## OBJET : Réponse à l'enquête publique concernant le dossier 17/PFD/1915675

Le GRACQ - Les Cyclistes Quotidiens et le Fietzersbond ont pris connaissance du projet d'entérinement des pistes cyclables marquées sur l'axe La Hulpe - Delleur, soumis à l'enquête publique. Nos associations soutiennent globalement le projet de maintien des pistes existantes, tout en soulignant la nécessité de bénéficier à terme sur cet axe d'infrastructures cyclables physiquement séparées du trafic motorisé.

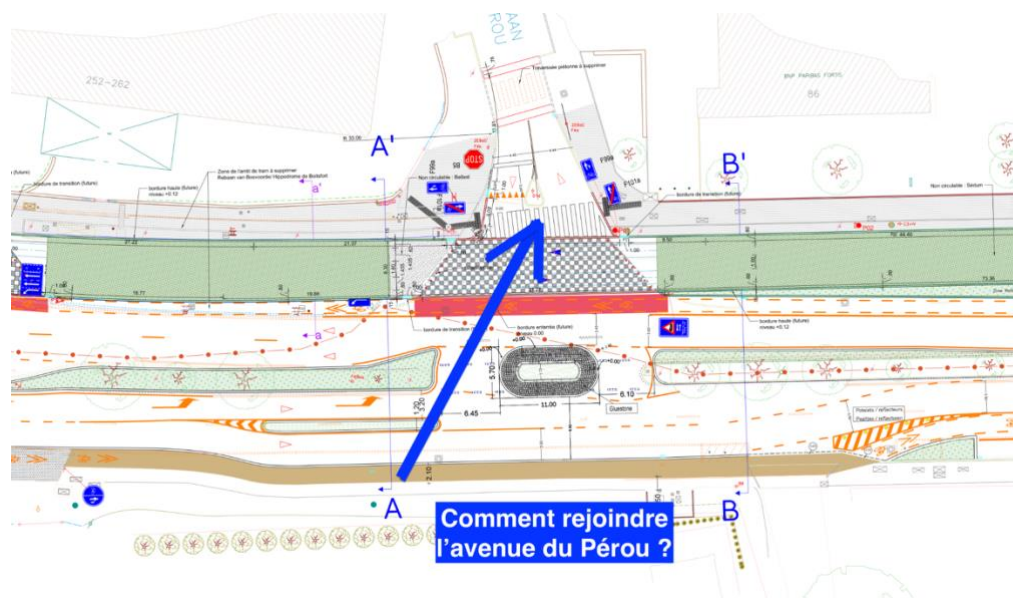
Actuellement, le tronçon de la piste cyclable côté sud, une fois passé le carrefour Roosevelt, est dépourvu de signalisation pour les cyclistes. Le statut de ce trottoir est donc actuellement indéterminé, et le plan ne remédie pas à cette situation. Il devrait a minima avoir un panneau D7 ou D9. Il serait peu judicieux d'en faire un trottoir partagé (D10), cela est source de conflit entre usagers.

D'autre part, les piétons ont été oubliés sur cette partie du trottoir. Et dans le cas de figure, où la piste est séparée du trottoir, il manquerait un passage piétons qui leur permettraient de traverser la piste cyclable en toute sécurité pour rejoindre l'entrée de l'hippodrome. On ne comprend pas bien non plus où se situe exactement le trottoir. En face de l'entrée de l'hippodrome, il y a clairement assez de place pour réaliser un trottoir et une piste cyclable séparés. Sur un axe aussi important, il serait impensable de se contenter d'un trottoir partagé. La séparation des modes est un prérequis d'évitement de conflits entre les différents types d'usagers, et le volume important de cyclistes sur ce tronçon n'est pas compatible avec un tel aménagement.

*Piste cyclable située après le carrefour Roosevelt en direction de la gare de Boitsfort. La situation n'est pas claire (absence de signalisation) et les piétons sont les grands oubliés avec un trottoir inexistant et aucune possibilité de traverser la piste de manière sécurisée. Photo Stéphane De Greef.*

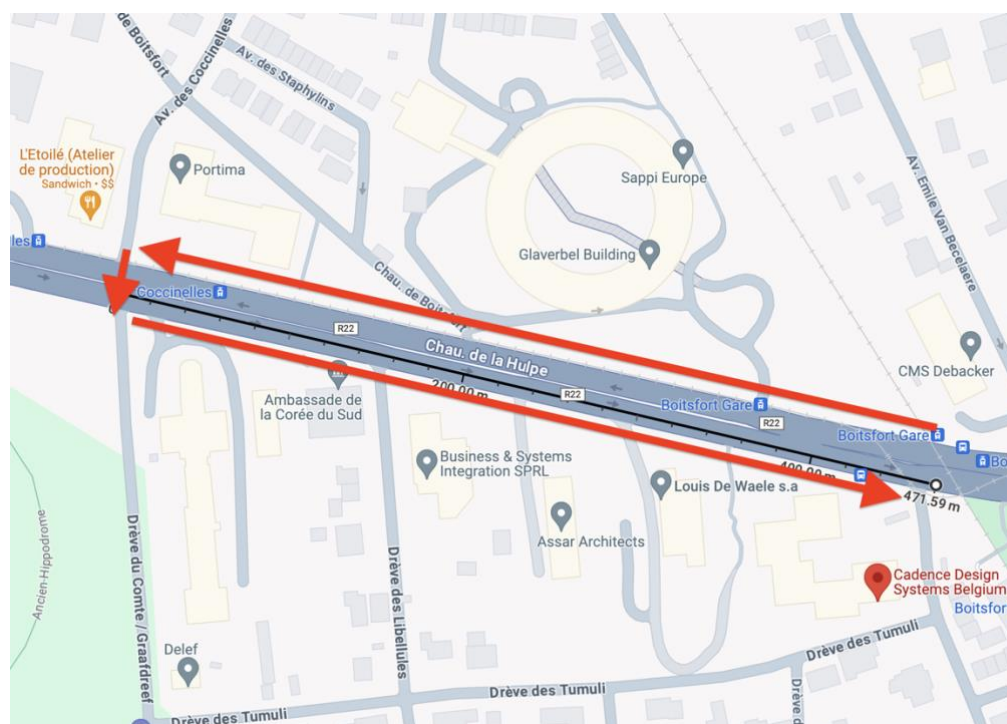
Nous avons indiqué sur le schéma ci-dessous, par des flèches (situations a), le passage qui ne dispose pas d'une zone tampon, et en vert celui qui en est doté.

(a) Au carrefour Coccinelles, les cyclistes qui doivent croiser la chaussée pour emprunter une perpendiculaire à la chaussée de la Hulpe ont de place pour attendre le passage du feu au vert (zone d'attente) et tourner vers l'avenue des Coccinelles, mais ce n'est pas le cas dans le sens opposé (vers la drève du Comte). (b) Au carrefour Coccinelles, les cyclistes qui viennent des perpendiculaires (Coccinelles et Comte) et passent par le passage au vert se retrouvent sur une piste cyclable sans feu et sans ligne d'arrêt alors qu'ils vont croiser une chaussée pour laquelle le feu est vert. Nous avons indiqué le chemin par des flèches rouges et les lignes d'arrêt manquantes par des traits rouges perpendiculaires.

D'autre part, les cyclistes qui viennent des perpendiculaires (Comte et Coccinelles) et qui doivent emprunter la piste cyclable principale (Hulpe) se retrouvent sur un carrefour dont les feux sont rouges lors de la bifurcation. **Il manque donc 2 petits feux pour les cyclistes et deux lignes d'arrêt** (l'un lorsque l'on vient de Coccinelles, l'autre quand on vient de Comte - voir schéma ci-dessus). Cela est particulièrement problématique pour les cyclistes qui traversent depuis la Drève du Comte puisqu'ils ne peuvent même pas se référer au feu piéton qui se situe bien trop loin.

Il manque également un panneau B22 (permettant aux cyclistes d'ignorer le feu) au carrefour Drève du Comte - ch de la Hulpe pour les cyclistes qui viennent de Comte et tournent à droite sur la ch de la Hulpe. Notons également qu'il n'est pas logique, pour le cycliste venant de la drève du Comte et souhaitant rejoindre Roosevelt, d'aller chercher la traversée à sa droite alors qu'il en existe une à sa gauche (dans la direction qu'il veut emprunter). Il est nécessaire d'organiser cette possibilité (la signalisation n'oblige d'ailleurs pas le cycliste à tourner à droite).

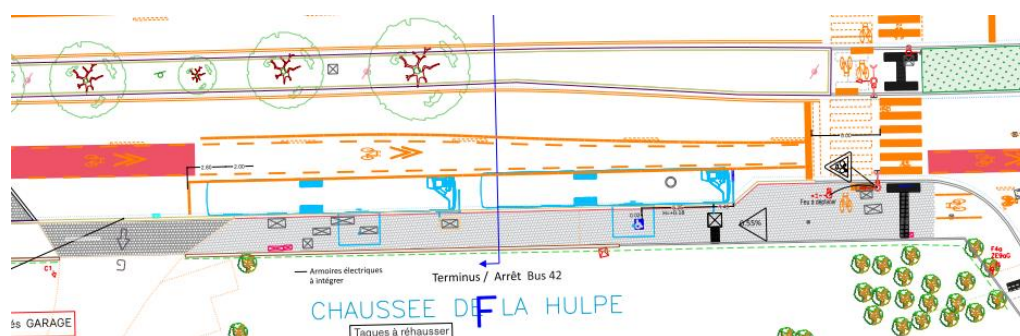
Le panneau F99a est manquant pour les cyclistes qui entrent sur le trottoir depuis les 2 traversées côté sud. Il est également manquant côté est lorsque le cycliste monte sur le trottoir depuis la Drève du Duc et l'avenue Van Becelaere. Des chevrons additionnés de pictogrammes vélos pourraient également rendre plus visible la trajectoire des cyclistes venant de la Drève du Duc.

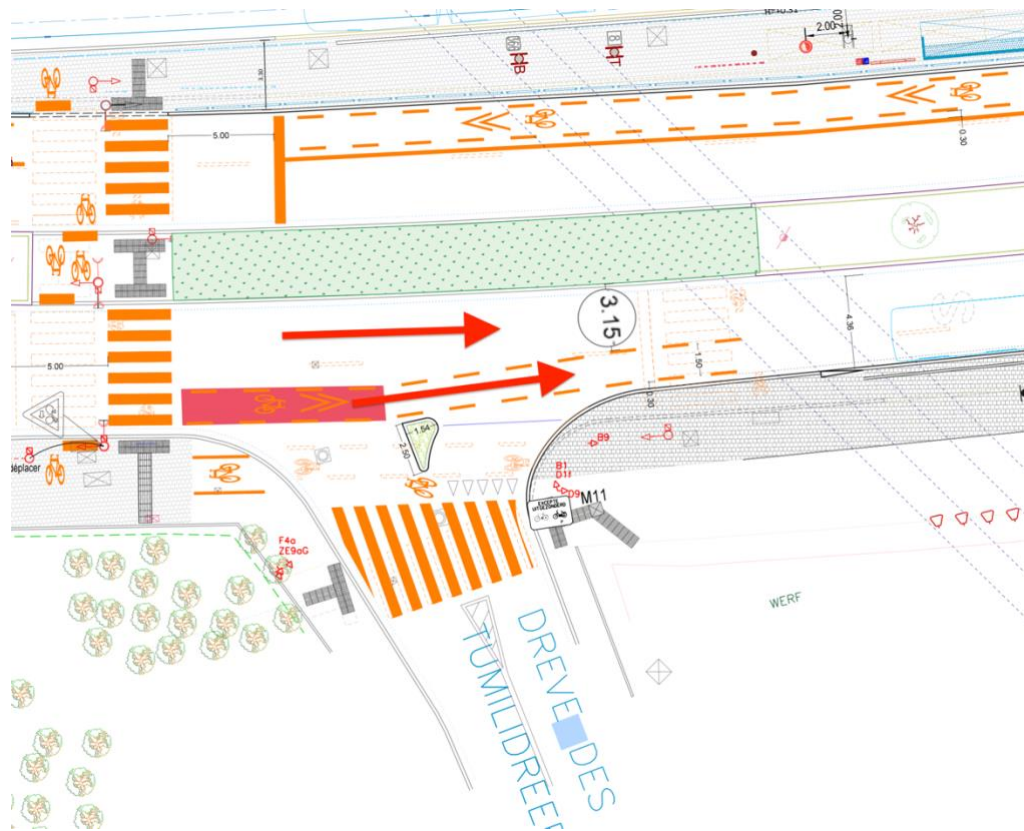
Un arrêt / terminus de bus est installé pour la nouvelle ligne de bus B42 de la STIB, à la place du parking existant en amont du carrefour avec la drève des Tumuli. Nous estimons que **son emplacement représente un danger pour les cyclistes, et nous demandons à ce qu'il soit déplacé** (l'arrêt peut se faire à l'arrêt existant au niveau de la gare de Boitsfort, le terminus doit être déplacé en dehors de l'axe La Hulpe/Delleur).

Les bus ont une emprise plus importante que le stationnement actuel, comme le démontre clairement le schéma ci-dessous : il n'est donc pas possible de maintenir une zone de sécurité suffisante entre les bus et la piste cyclable (qui se rétrécit en outre à l'approche du feu). Les cyclistes circulent à un endroit où ils seront peu visibles des conducteurs de bus (angle mort) qui quittent l'encoche du terminus.

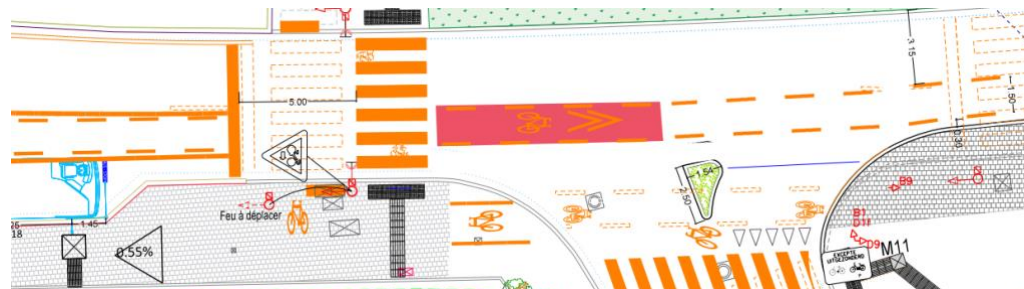
Le trottoir est élargi au niveau de l'arrêt de bus devant la gare de Boitsfort. Cette extension de trottoir implique un rétrécissement de la chaussée : la piste cyclable côté sud se rapproche de la chaussée après le croisement avec la Drève des Tumuli de manière peu sécurisante. Surtout que la voie pour les voitures rétrécit également.

Nous recommandons donc d'aligner la piste marquée dans l'axe, afin d'avoir un tracé plus rectiligne pour les cyclistes, et une largeur de chaussée plus régulière pour les automobilistes, sur l'exemple ci-dessous.

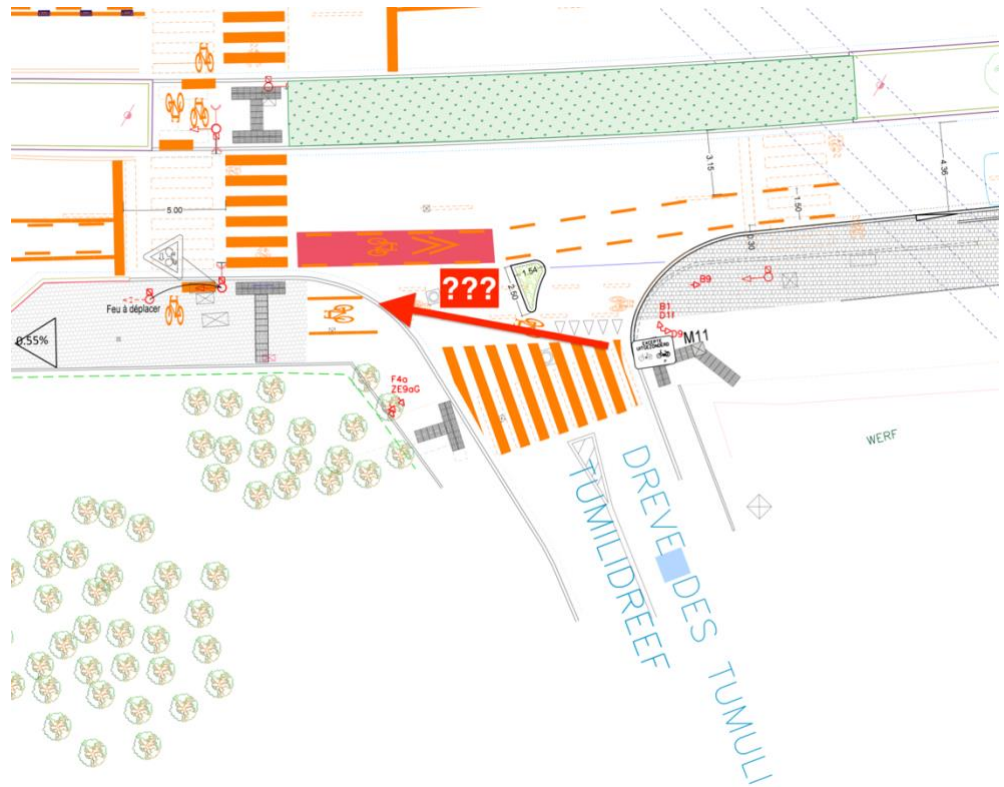
Les cyclistes arrivant depuis la Drève des Tumuli et voulant emprunter la traversée cyclable située à l'ouest doivent croiser la voie en empruntant la chaussée à contresens ? Cet aménagement n'est pas conforme (voir schéma ci-dessous). Nous recommandons de rendre le trottoir sud joutant l'entrée de la gare de Boitsfort cyclopiétons, et de placer une piste cyclable à ce carrefour.

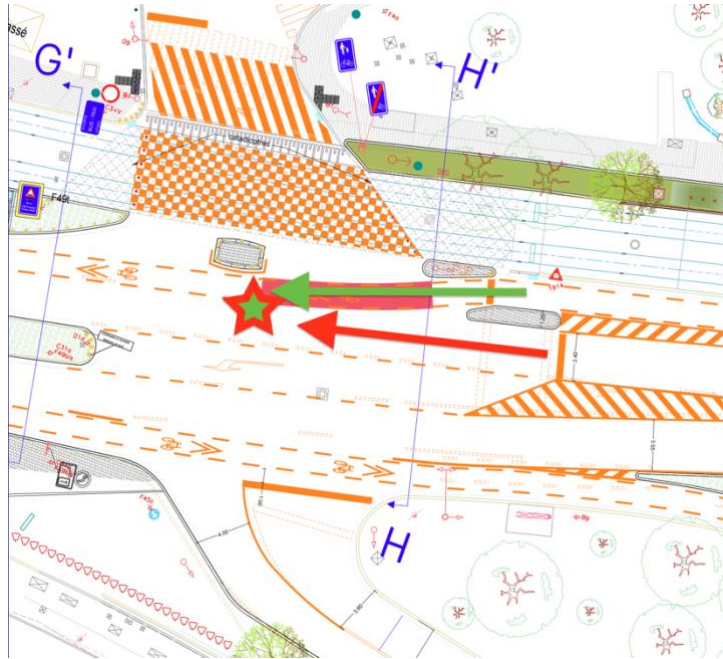
1. Les cyclistes qui viennent de Roosevelt par la piste cyclable côté sud et qui tournent à gauche pour rejoindre Van Becelaere sont supposés attendre sur un trottoir qui n'est pas partagé. Ils se retrouvent à contre-sens de la traversée s'ils montent sur ce trottoir (ce qui est donc illégal puisque trottoir classique).

La traversée est ensuite commune avec les piétons au niveau des rails de tram ce qui engendre des conflits au niveau du trottoir jouxtant la voie de tram, et ce d'autant plus que les piétons sont nombreux à traverser à cet endroit (liaison tram/bus/train). Nous avons bien noté que la largeur du passage a été agrandie, mais cela pourrait être amélioré en décalant le passage pour piétons en amont et en offrant deux passages séparés pour les cyclistes et les piétons au niveau de la voie de tram. Cela est d'autant plus pertinent que la majorité des piétons se dirigent vers les arrêts de tram/bus et que les cyclistes ont plutôt tendance à rejoindre Van Becelaere.

Première version du tracé en plan de l'aménagement au niveau du carrefour Van Becelaere \_ Source : Bruxelles Mobilité

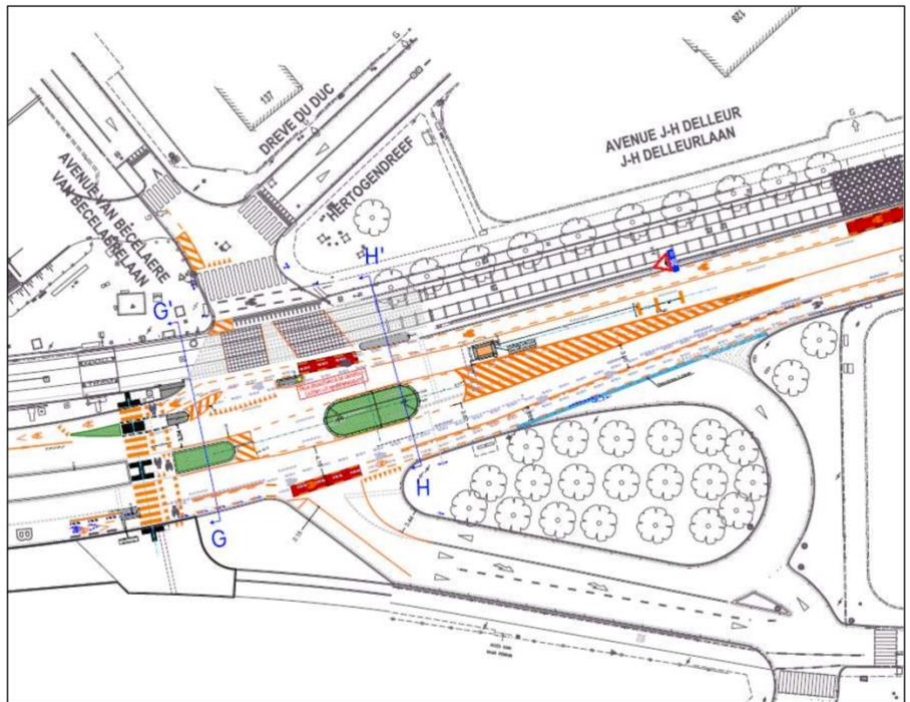
2. Les cyclistes qui viennent de Delleur et doivent croiser la chaussée de la Hulpe pour se rendre à la gare (p. ex), n'ont pas de zone d'attente prévue. Il y a pourtant la place pour installer une telle zone.
3. La piste cyclable sur la chaussée dans le sens est-ouest se rapproche de la chaussée juste après le feu: la configuration n'est pas sécurisante, dans la mesure où les automobilistes vont nécessairement accélérer après le feu.

Le projet présenté dans le rapport d'incidence proposait une séparation physique à cet endroit (voir schéma ci-dessous issu du R.I. p. 95). Nous ignorons pour quelle raison cette configuration n'a pas été retenue, mais le fait d'avoir un îlot qui sépare (et non comme ici qui les oblige à se rabattre vers le trafic) le trafic des cyclistes au niveau du carrefour est bien plus sécurisant pour

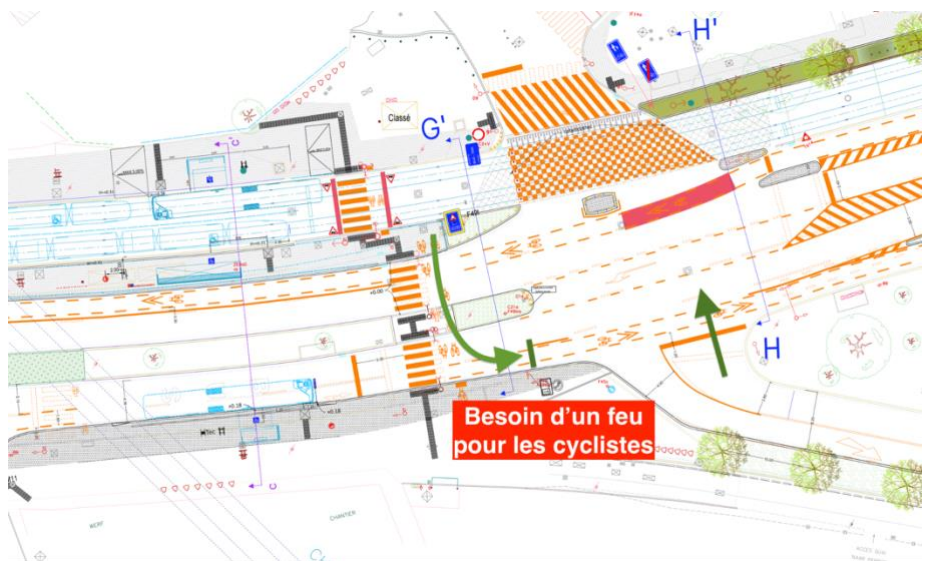
4. Il manque un feu cyclo-piéton pour les cyclistes qui traversent depuis le trottoir partagé côté nord et qui se dirigent vers Wiener (voir schéma ci-dessous).

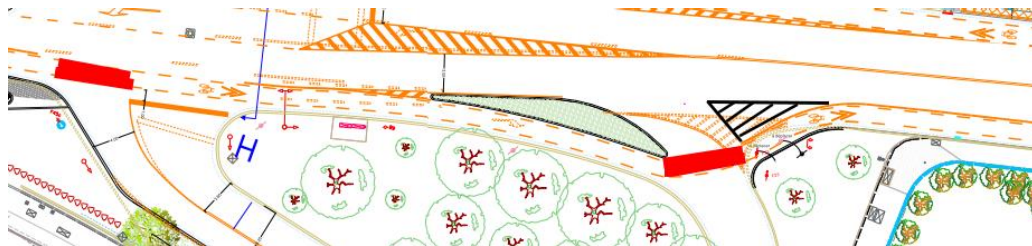
Il est nécessaire d'ajouter un marquage rouge afin de signaler les endroits de conflit potentiel. Le marquage doit être adapté afin de mieux sécuriser la piste cyclable au moment où elle se réinsère sur Delleur (voir illustration ci-dessous) :

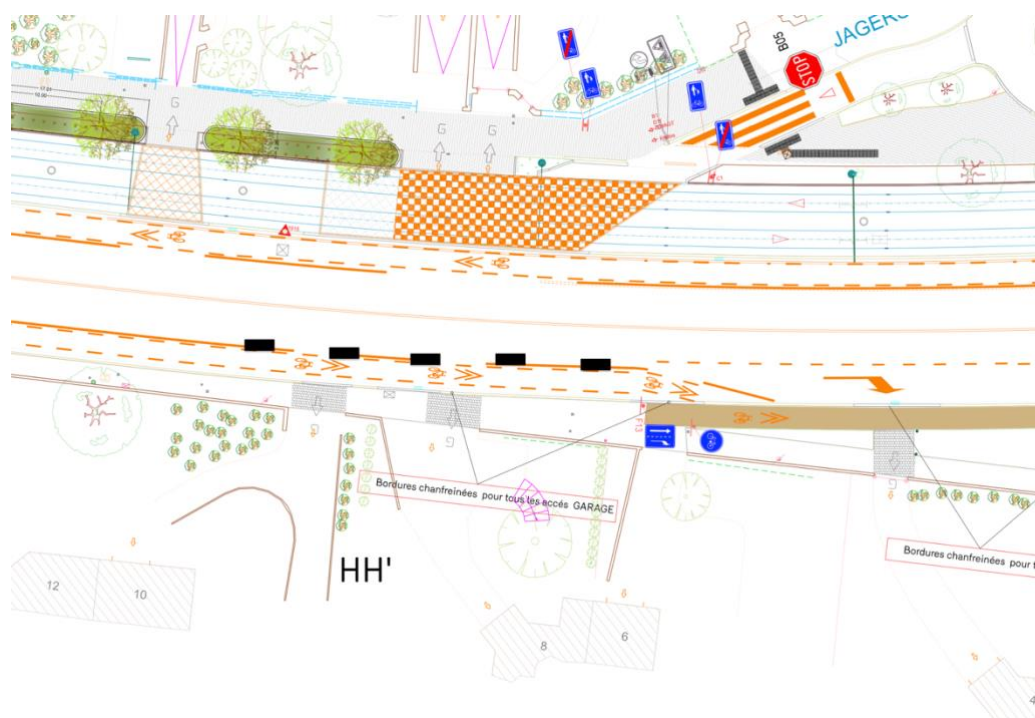
Les automobilistes qui tournent en direction de Solvay ont tendance à couper la piste cyclable en amont. Il serait préférable de placer quelques blocs de séparation pour les décourager à emprunter la piste cyclable en amont de la bande tournant à droite (voir illustration ci-dessous).

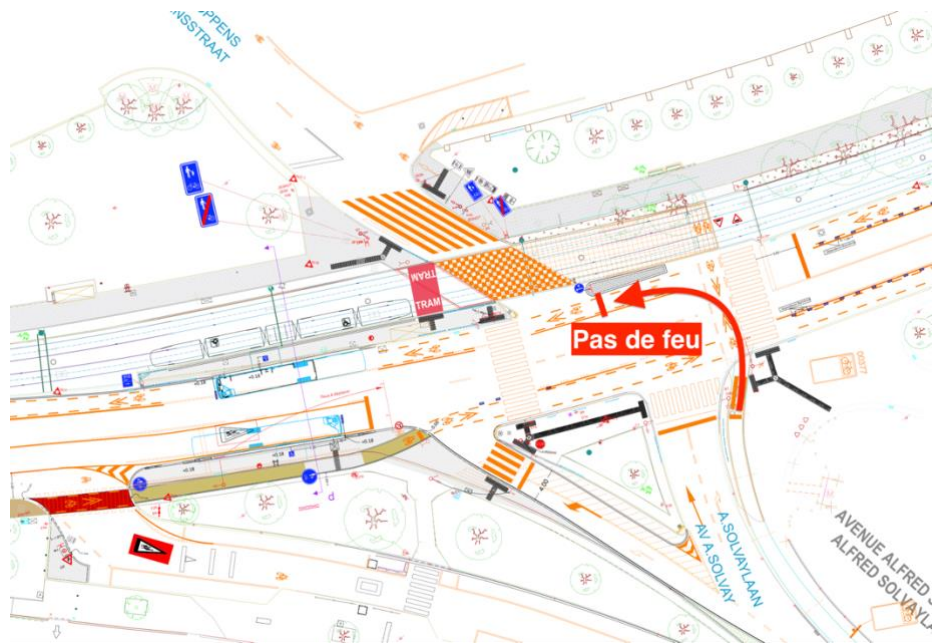
1. Les cyclistes en provenance de Solvay et qui doivent tourner en direction de la gare de Boitsfort n'ont pas de feux leur permettant de savoir s'ils peuvent croiser Coppens (voir illustration ci-dessous).

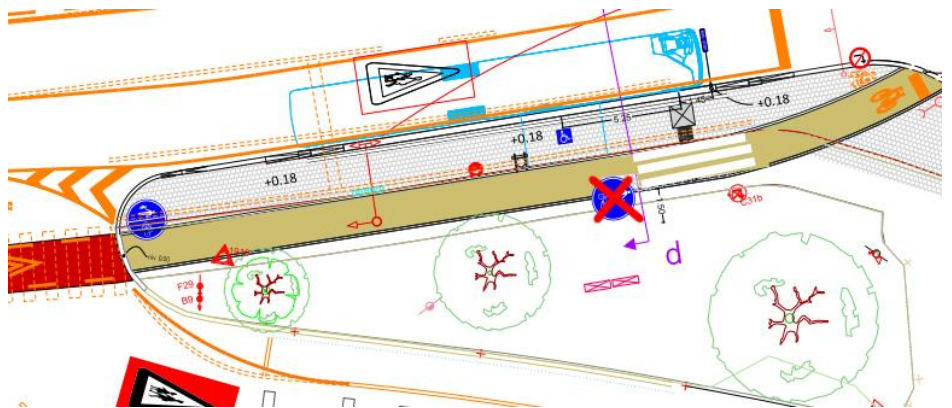
2. Au niveau de l'arrêt de bus, l'interruption sur un très court tronçon de la piste cyclable D9 en D10 a peu de sens (et nécessiterait en outre l'ajout d'un panneau de fin de zone D10 et de début de zone D9 au niveau de la reprise de la couleur ocre).

Pour une meilleure compréhension des règles de priorité qui s'appliquent, nous suggérons plutôt de maintenir la piste D9 (continuité du cheminement cycliste) et de tracer un passage piéton (prioritaire).

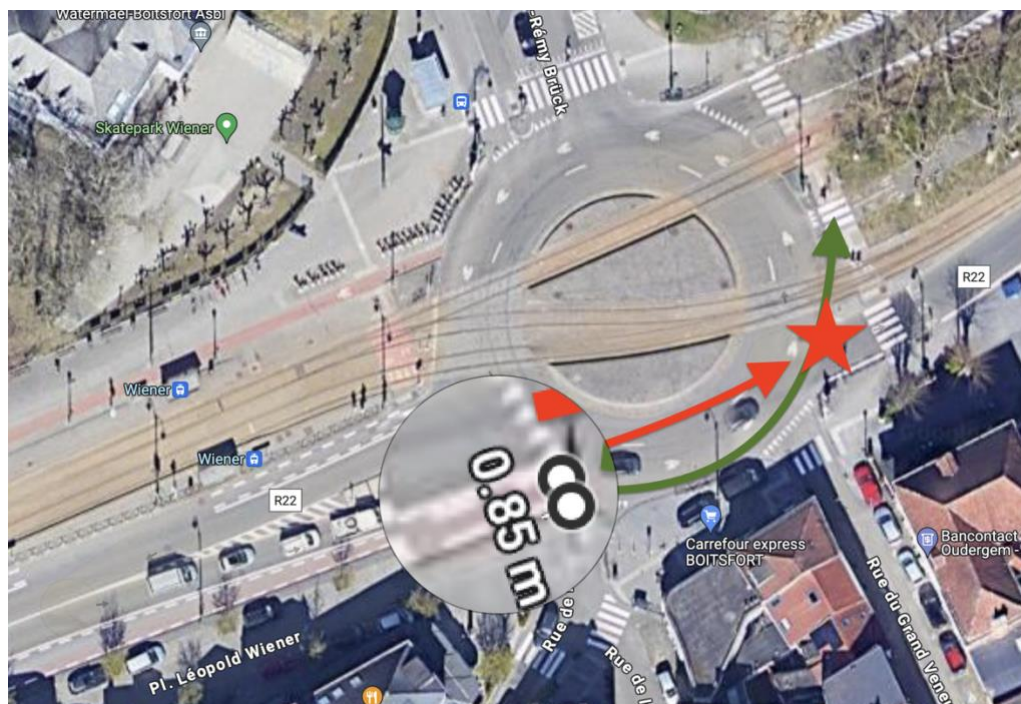
Nous ne comprenons pas pourquoi la jonction vers Wiener ne fait pas partie du périmètre du projet. La jonction avec la piste cyclable du Souverain présente pourtant deux problématiques importantes déjà signalées à de nombreuses reprises à Bruxelles

1. La piste cyclable se rétrécit fortement à l'entrée du rond-point Wiener (85 cm). Cette situation pourrait être résolue par le placement d'un îlot (ou de poteaux souples) et la suppression d'une place de parking côté sud afin d'élargir le trottoir vers le sud et le réduire côté nord.
2. La traversée du rond-point pour rejoindre la piste cyclable du Souverain a régulièrement été dénoncée comme dangereuse à Bruxelles Mobilité. Les automobilistes provenant de Delleur ont tendance à couper en ligne droite à grande vitesse les deux voies du rond-point et couper la route à sa sortie la trajectoire des cyclistes. Une suppression pure et simple de la voie centrale, ainsi que la mise en place d'une bande de Schlamm rouge sur la partie de croisement devrait résoudre en partie ce problème.
